OPINIA TECHNICZNA

**DO INSPEKCI SZCZELNOŚCI DACHU WYKONANEJ W DNIU 08.06.2022 R.
DLA HALI WIDOWISKOWO-SPORTOWEJ „NETTO ARENA”
Z SIEDZIBĄ PRZY ULICY WŁADYSŁAWA SZAFERA 7 W SZCZECINIE**

GMINA MIASTO SZCZECIN
SZCZECIN PLAC ARMII KRAJOWEJ 1
MIEJSKI OŚRODEK SPORTU REREACJI I REHABILITACJI
70-501 SZCZEIN ULICA SZAFERA 7

4.3. Otwór dachowy 3 i 4

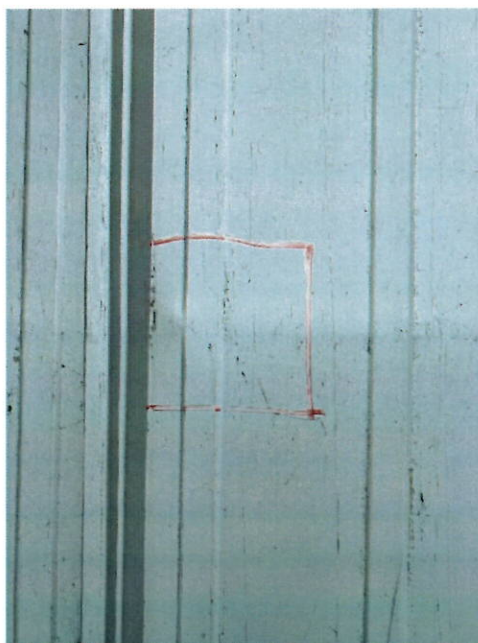
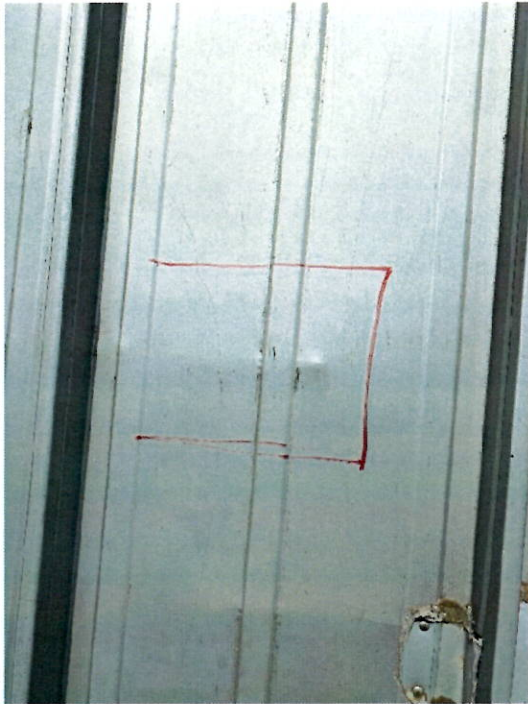
Trzeci i czwarty otwór dachowy znajduje się w miejscu, w którym widoczna jest podkonstrukcja pod blachą RIB-ROOF. Profile Z (wysokość 160 mm) zostały częściowo pochylone, powodując obciążenie krawędzi, co z kolei prowadzi do perforacji blachy RIB-ROOF w wyniku przetarcia przez wystające śruby.

W tym przypadku blachy RIB-ROOF o długości 112,50 m nie mogą się już konsekwentnie rozszerzać i kurczyć przy zmianie temperatury. Powodem tego mogło być przekroczenie tolerancji dla konstrukcji stalowej. Należy sprawdzić, czy grubość materiału profili „Z” została określona prawidłowo.

Rysunek prawidłowego montażu blach w kalenicy:

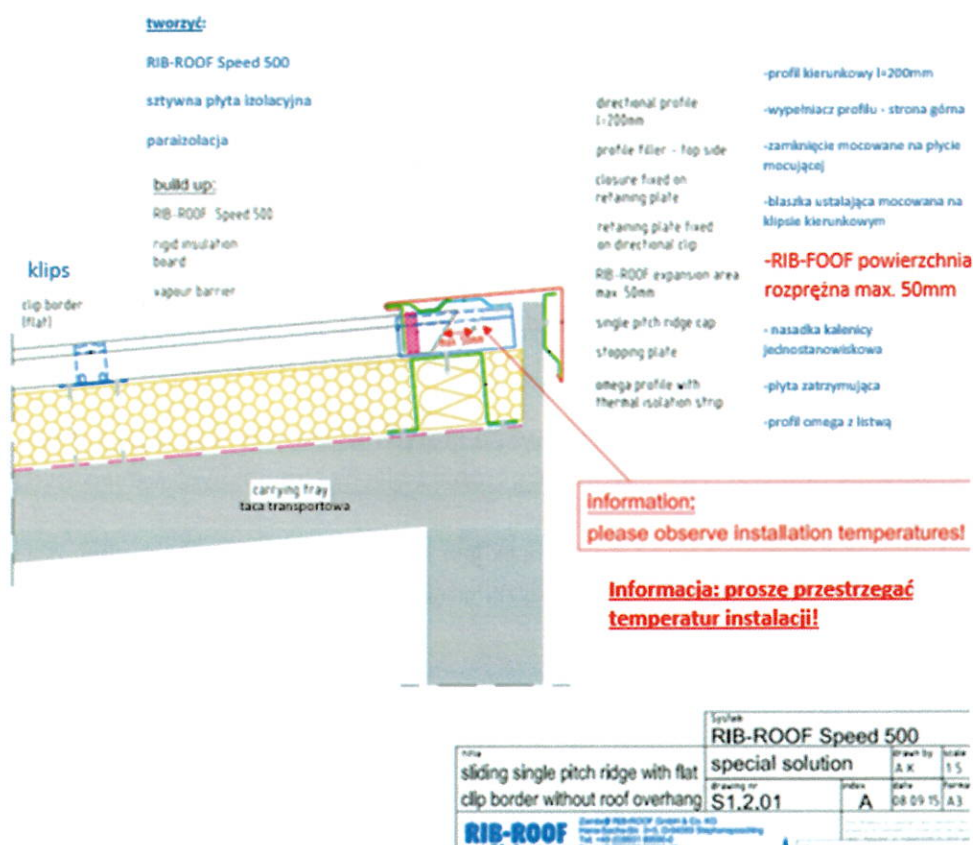
1. Podczas inspekcji dachu w obrębie kalenicy stwierdzono liczne odstępstwa od prawidłowego sposobu instalacji systemu RIB ROOF – przede wszystkim powodujących pogorszenie właściwości rozprężnych blach.
